福島第一原子力発電所 特定原子力施設に係る実施計画変更比較表（第Ⅱ章 2.33 5・6号機 放射性液体廃棄物処理系）

福島第一原子力発電所 特定原子力施設に係る実施計画変更比較表（第Ⅲ章 第1編）				
変 更 前		変 更 後		変 更 理 由
（外部放射線に係る線量当量率等の測定） 第60条 各プログラム部長及び各GMは、表60－1及び表60－2（第48条第1項（2）の区域内にある汚染のおそれのない管理対象区域内に限る）に定める管理対象区域内における測定項目について、同表に定める頻度で測定する。ただし、人の立ち入れない措置を講じた管理対象区域については、この限りでない。 2．放出・環境モニタリングGMは、表60－1に定める周辺監視区域境界付近（測定場所は図60に定める。）における測定項目について、同表に定める頻度で測定する。 3．放射線防護GMは、第1項の測定により、放出・環境モニタリングGMは、第2項の測定により、異常が認められた場合は、直ちにその原因を調査し、必要な措置を講じる。 4．各プログラム部長及び各GMは、第1項に定める測定結果を放射線防護GMに連絡する。放射線防護GMは、測定結果を記入したサーベイマップを作成する。		（外部放射線に係る線量当量率等の測定） 第60条 各プログラム部長及び各GMは、表60－1及び表60－2（第48条第1項（2）の区域内にある汚染のおそれのない管理対象区域内に限る）に定める管理対象区域内における測定項目について、同表に定める頻度で測定する。ただし、人の立ち入れない措置を講じた管理対象区域については、この限りでない。 2．放出・環境モニタリングGMは、表60－1に定める周辺監視区域境界付近（測定場所は図60に定める。）における測定項目について、同表に定める頻度で測定する。 3．放射線防護GMは、第1項の測定により、放出・環境モニタリングGMは、第2項の測定により、異常が認められた場合は、直ちにその原因を調査し、必要な措置を講じる。 4．各プログラム部長及び各GMは、第1項に定める測定結果を放射線防護GMに連絡する。放射線防護GMは、測定結果を記入したサーベイマップを作成する。		変更なし
表60－1		表60－1		
場 所	測定項目	所管GM	測定頻度

福島第一原子力発電所 特定原子力施設に係る実施計画変更比較表（第Ⅲ章 第２編）				
変 更 前		変 更 後		変 更 理 由
（外部放射線に係る線量当量率等の測定） 第１０１条 各プログラム部長及び各GMは、表１０１－１及び表１０１－２（第９３条の２第１項（２）の区域内にある汚染のおそれのない管理対象区域内に限る）に定める管理対象区域内における測定項目について、同表に定める頻度で測定する。ただし、人の立ち入れない措置を講じた管理対象区域については、こ

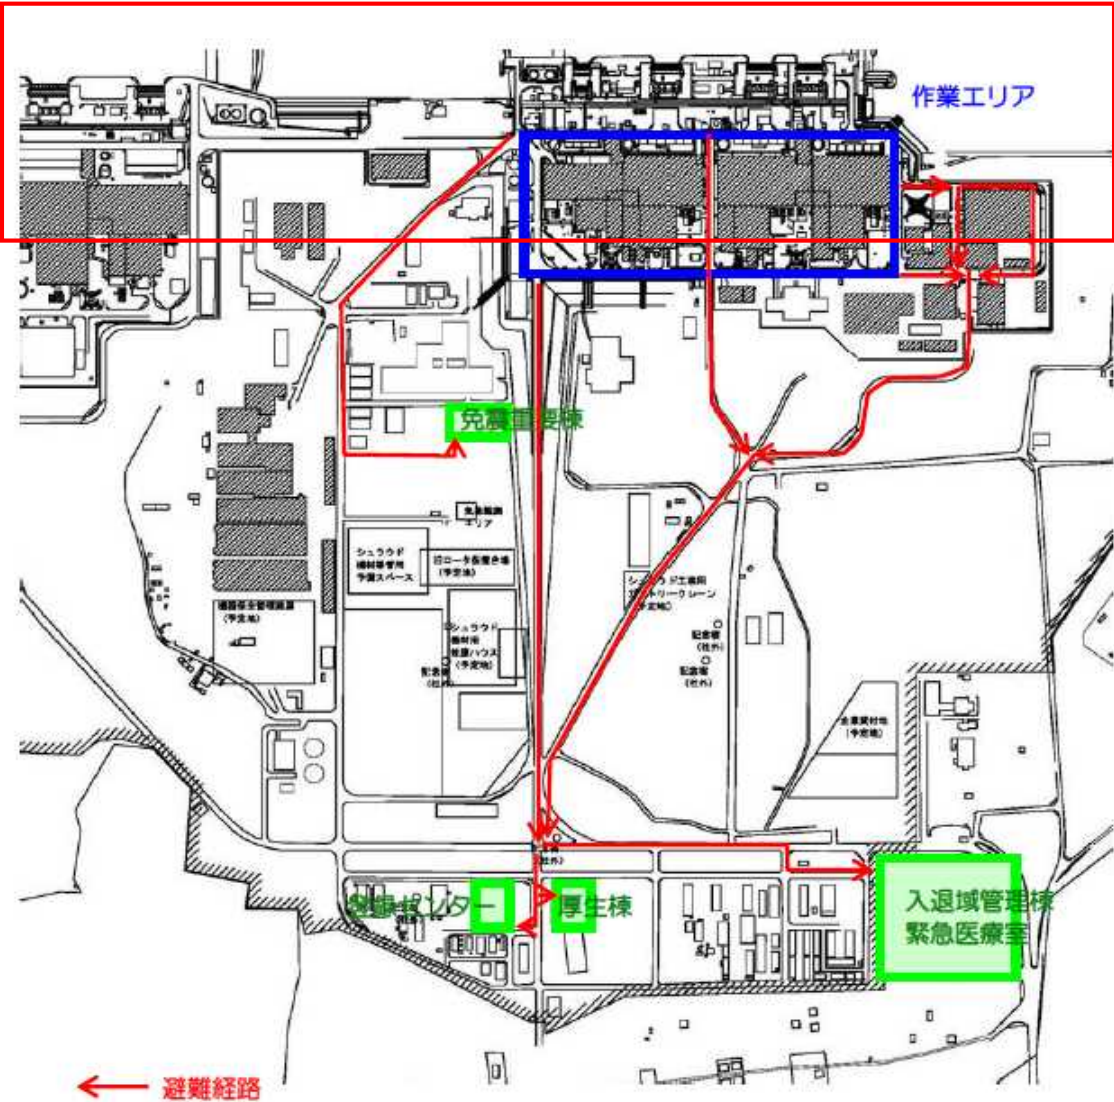
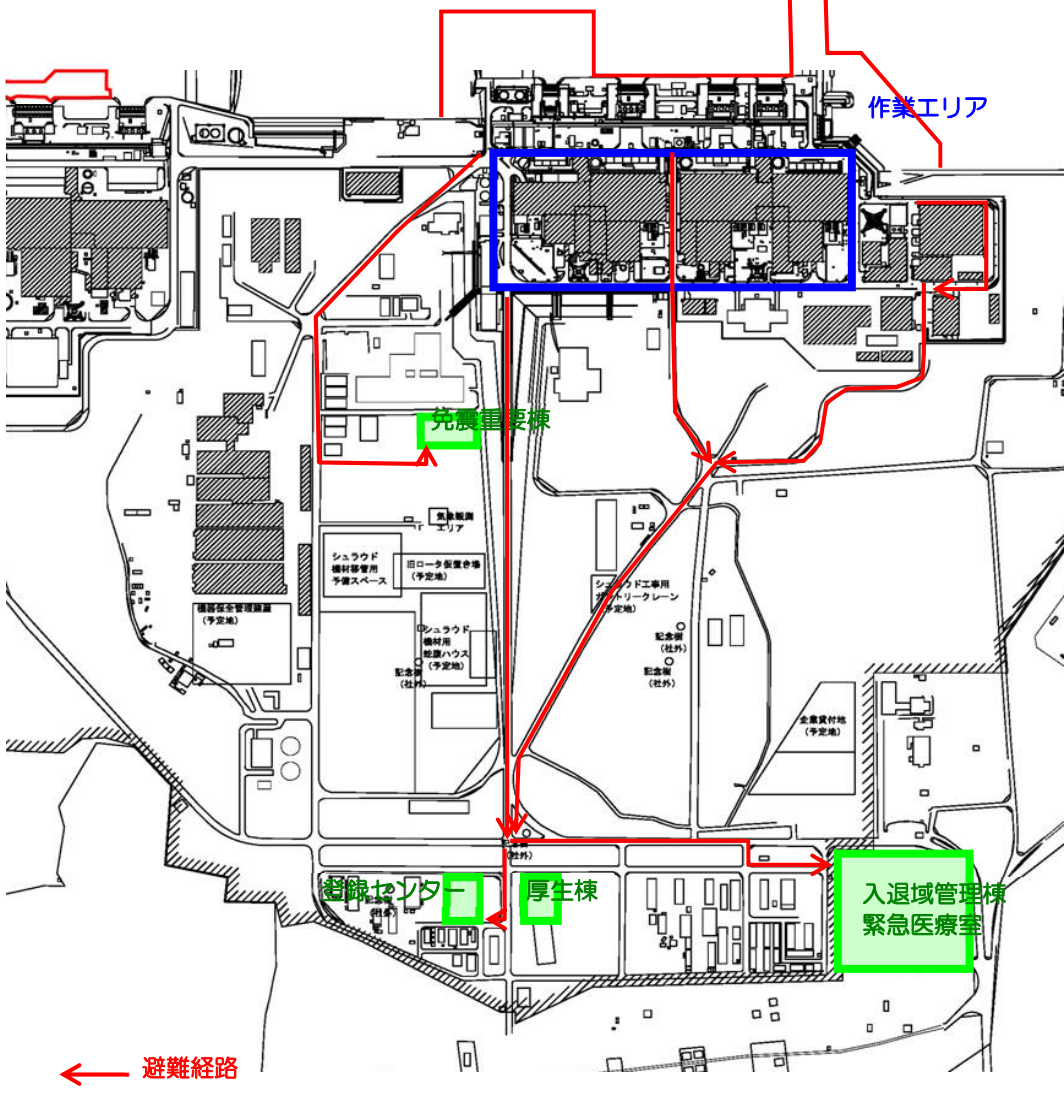
変 更 前	変 更 後	変 更 理 由
1.14 設計上の考慮 (中略) 添付資料-1 船舶の衝突影響評価について (中略) 図－4 5,6号機の取水方法 (以下、省略)	1.14 設計上の考慮 (中略) 添付資料-1 船舶の衝突影響評価について (中略) 図－4 5,6号機の取水方法 (以下、省略)	重機足場、浚渫用栈橋の管理対象区域追加等に伴う図面の変更 港湾外取水イメージ(A－A断面)の断面位置を追加(記載の適正化)

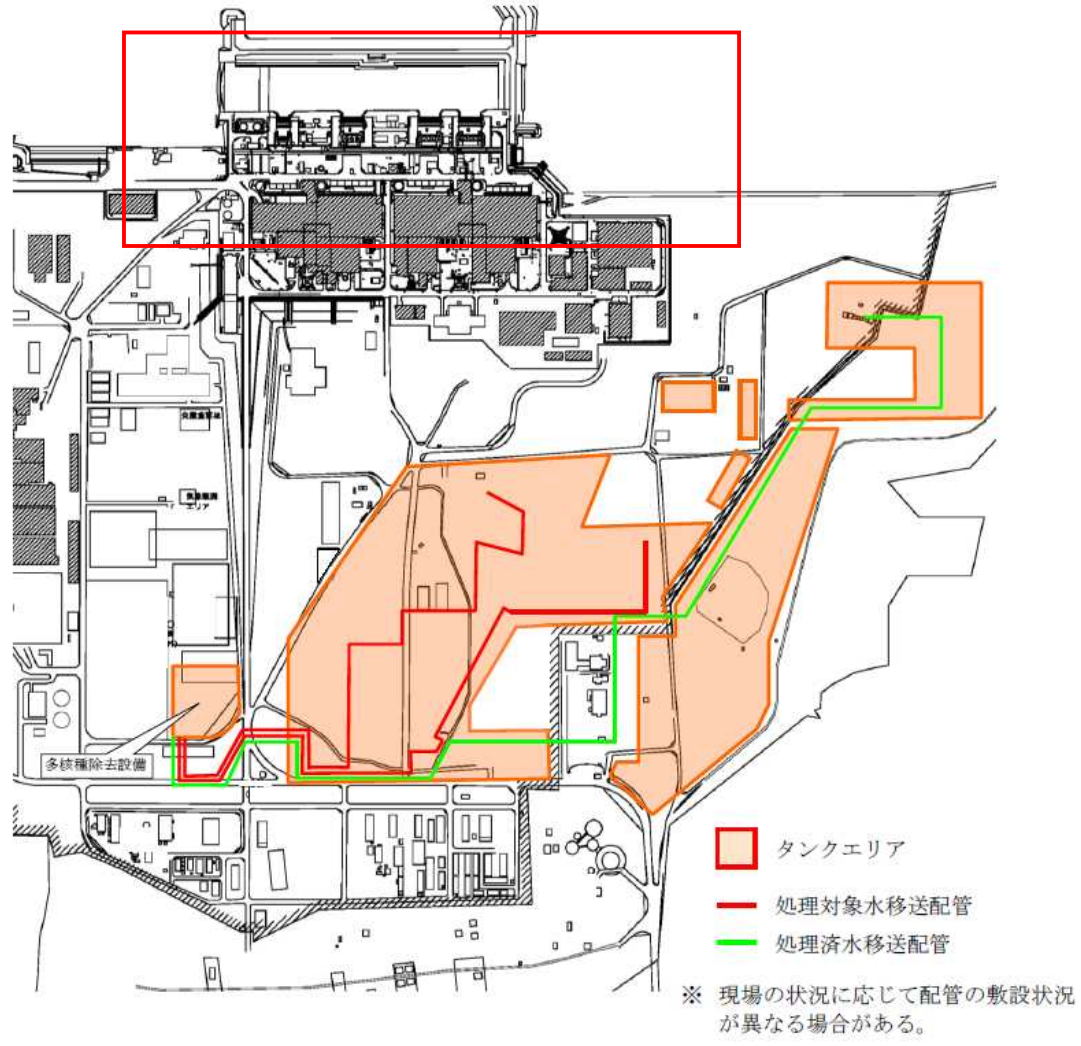
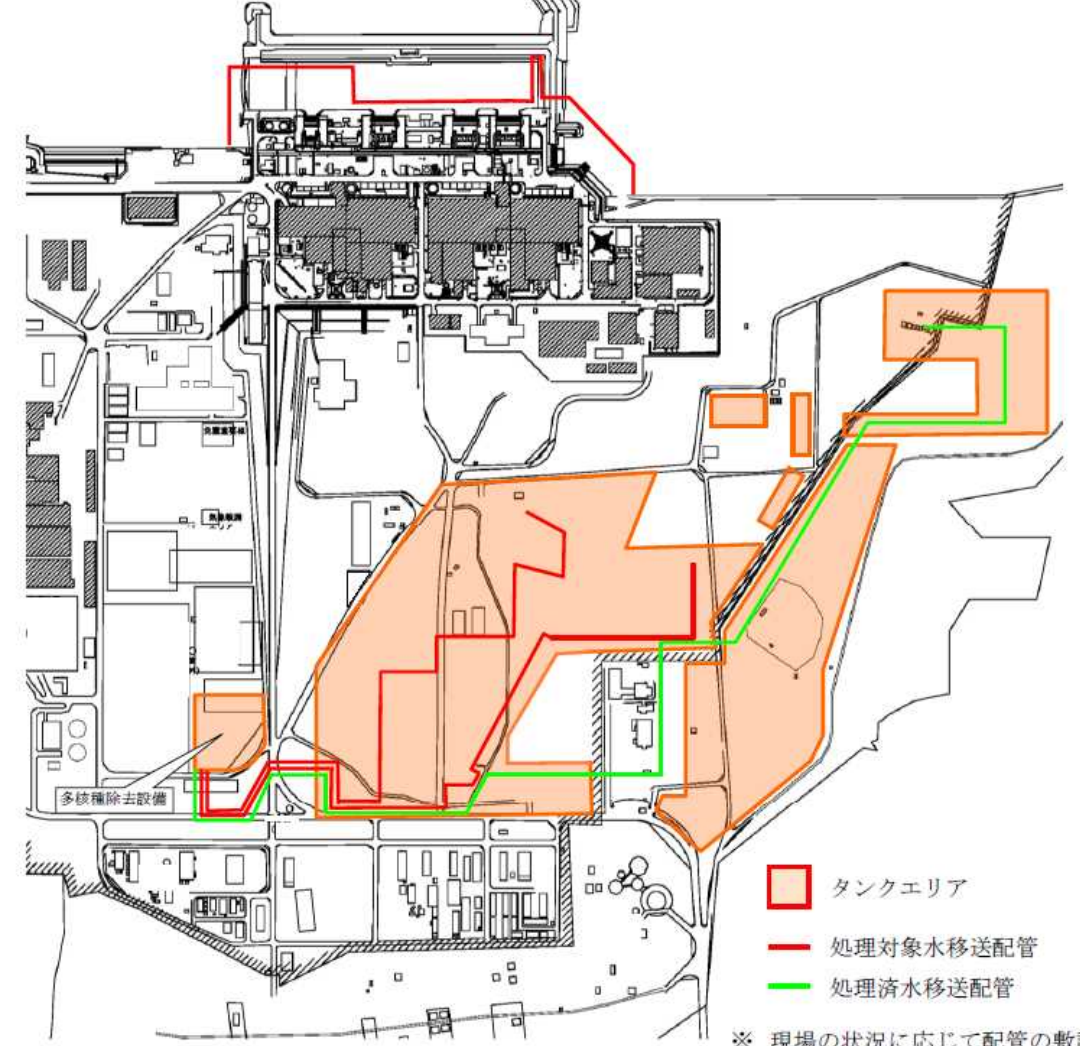
変 更 前	変 更 後	変 更 理 由
2.6 滞留水を貯留している（貯留している場合を含む）建屋 (中略) 添付資料-14 陸側遮水壁設置による地下水流入量の低減 (中略)  図 1 6 緊急時の避難経路 (以下、省略)	2.6 滞留水を貯留している（貯留している場合を含む）建屋 (中略) 添付資料-14 陸側遮水壁設置による地下水流入量の低減 (中略)  図 1 6 緊急時の避難経路 (以下、省略)	メガフロート、埋立区域、重機足場の管理対象区域追加等に伴う図面の変更

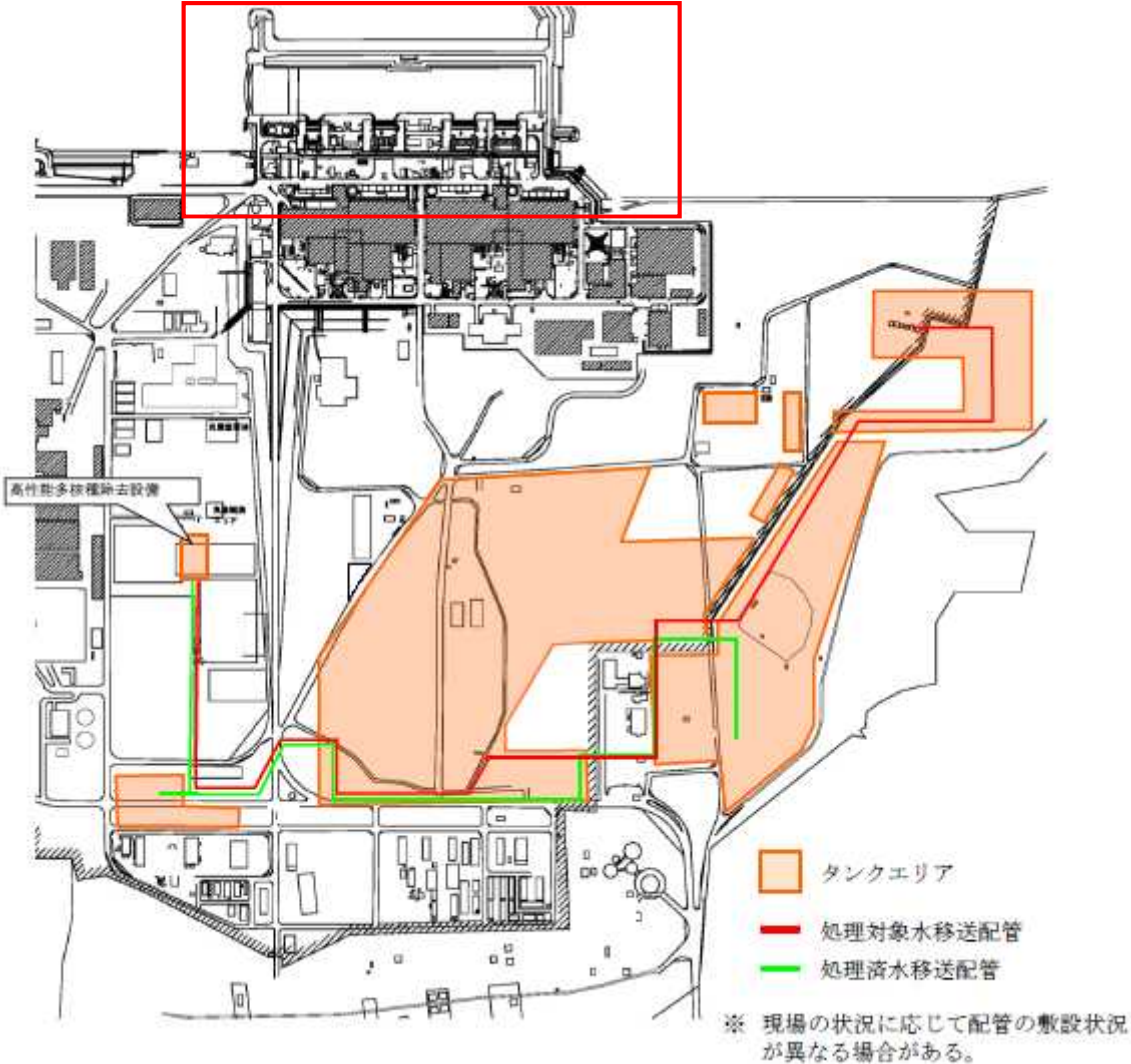
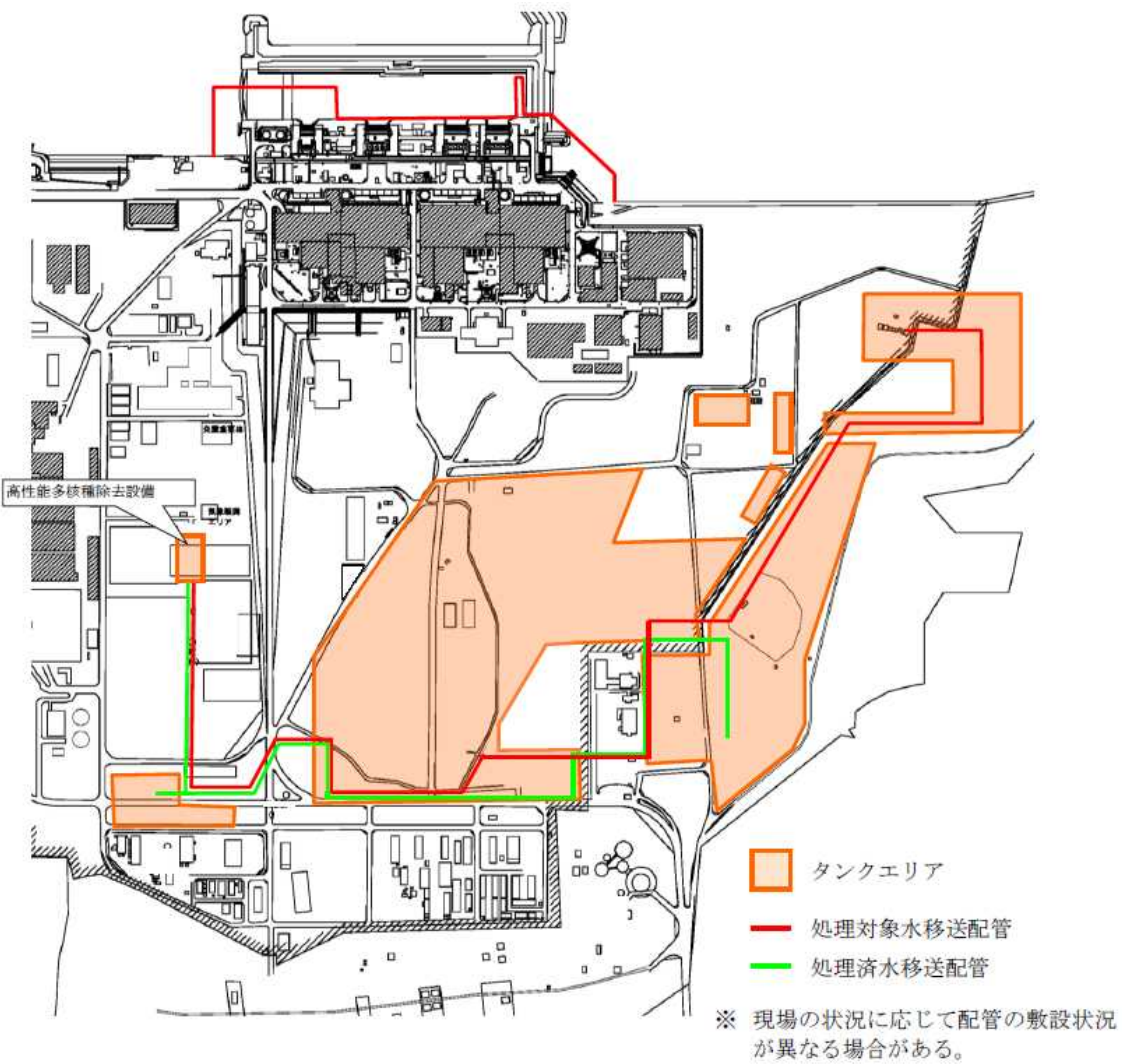
変 更 前	変 更 後	変 更 理 由
2.11 使用済燃料プールからの燃料取り出し設備 (中略) 添付資料-6 福島第一原子力発電所第1号機原子炉建屋カバーに関する説明書 (中略)  構内建屋配置図 (以下、省略)	2.11 使用済燃料プールからの燃料取り出し設備 (中略) 添付資料-6 福島第一原子力発電所第1号機原子炉建屋カバーに関する説明書 (中略)  構内建屋配置図 (以下、省略)	メガフロート、埋立区域、重機足場、浚渫用栈橋の管理対象区域追加等に伴う図面の変更

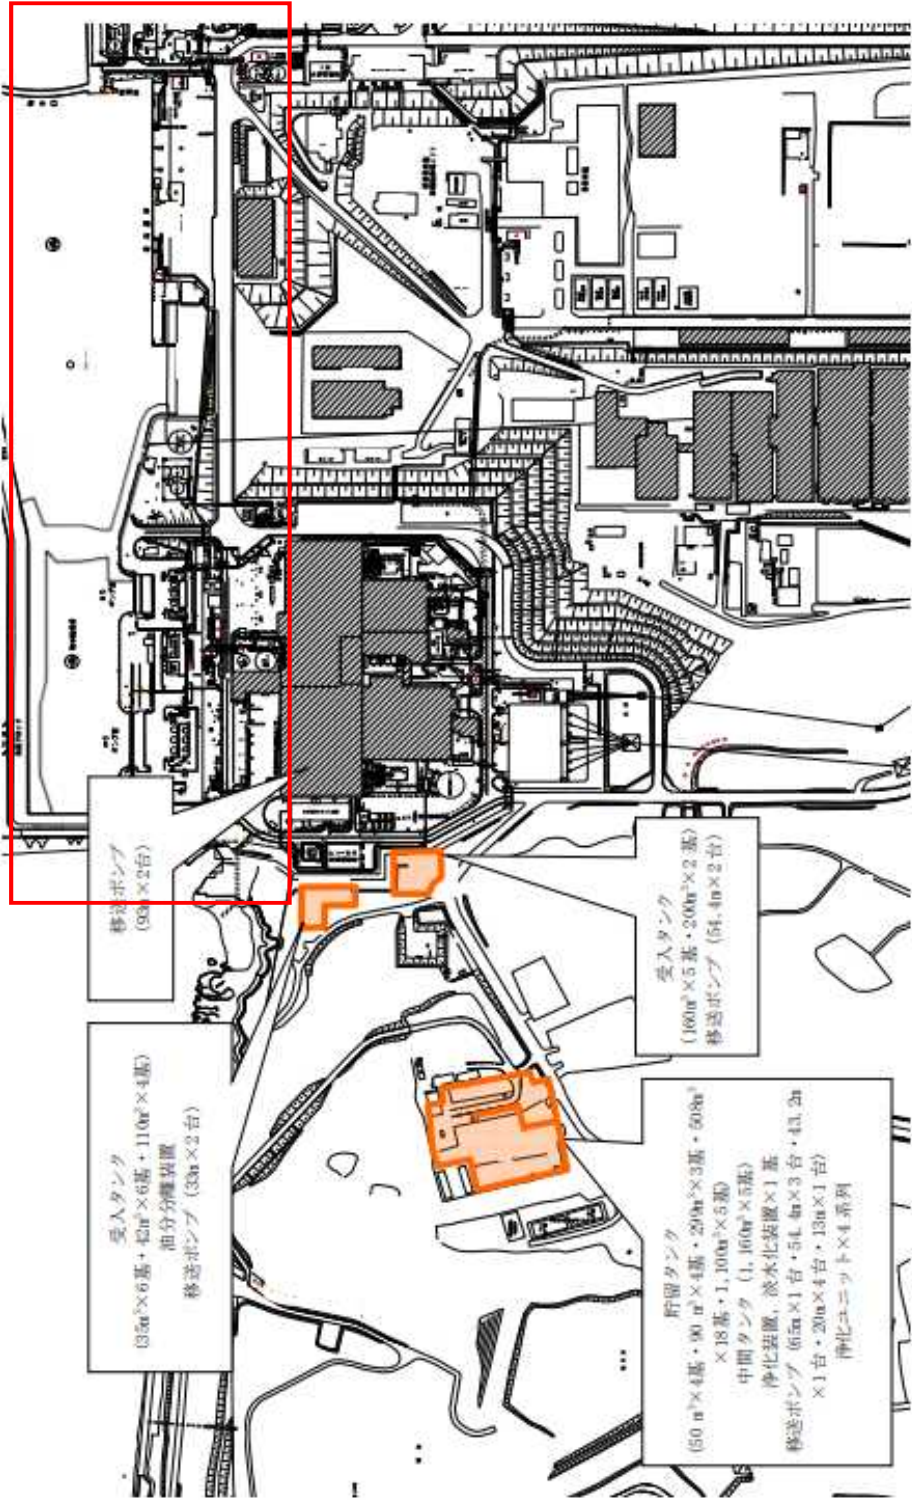
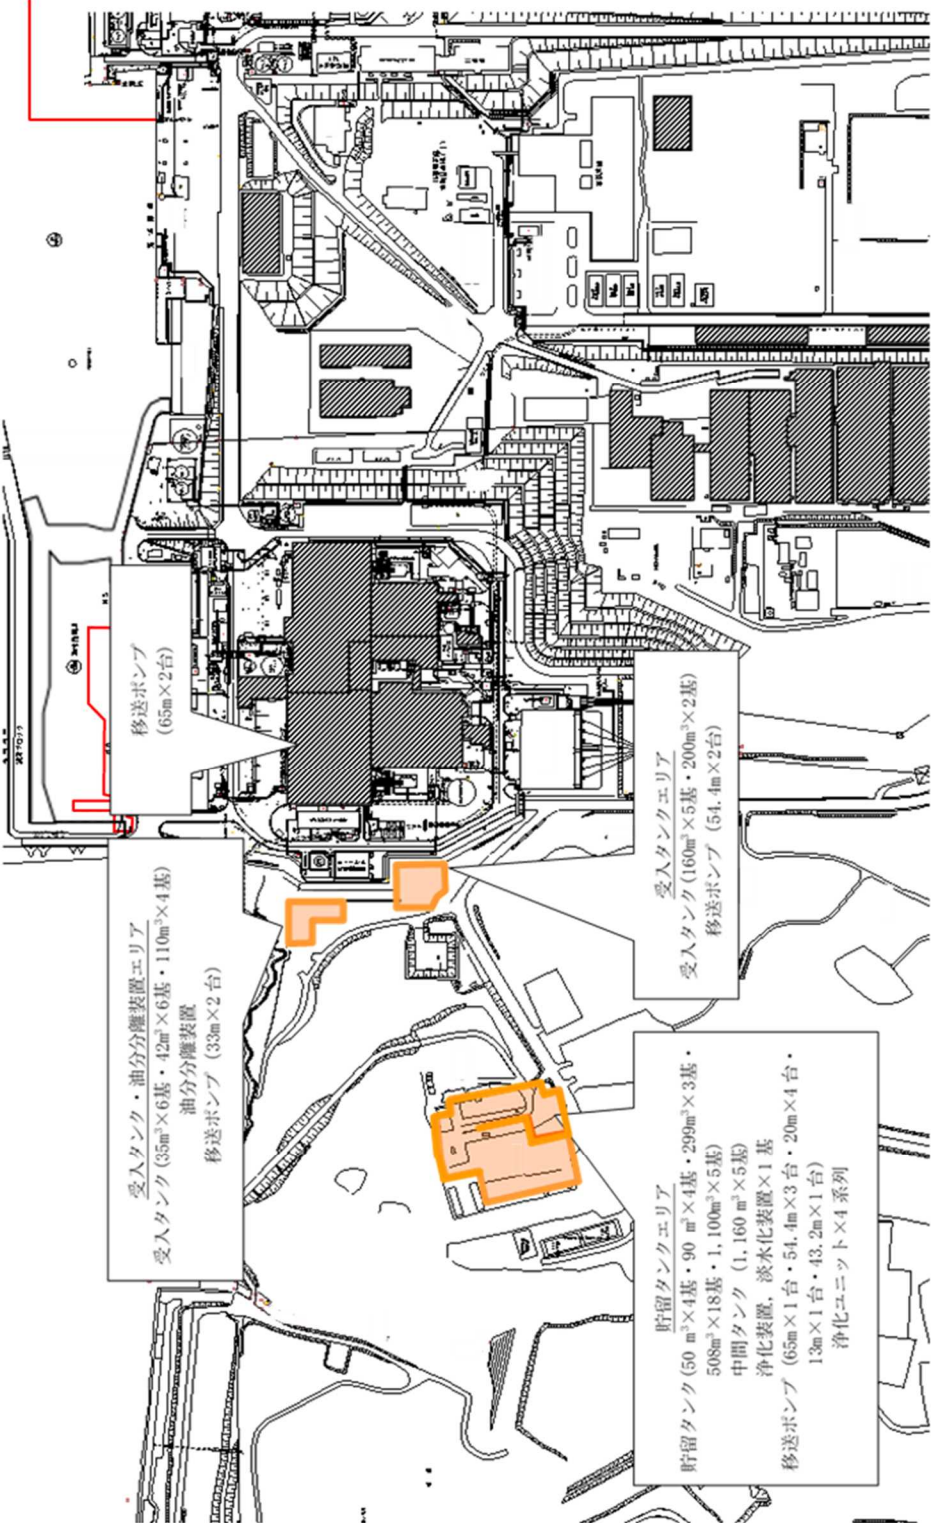
変 更 前	変 更 後	変 更 理 由
2.17 放射性固体廃棄物等の管理施設及び関連施設（雑固体廃棄物焼却設備） (中略) 添付資料- 2  図－1 雑固体廃棄物焼却設備の全体概要図 (以下、省略)	2.17 放射性固体廃棄物等の管理施設及び関連施設（雑固体廃棄物焼却設備） (中略) 添付資料- 2  図－1 雑固体廃棄物焼却設備の全体概要図 (以下、省略)	重機足場、浚渫用栈橋の管理対象区域追加等に伴う図面の変更
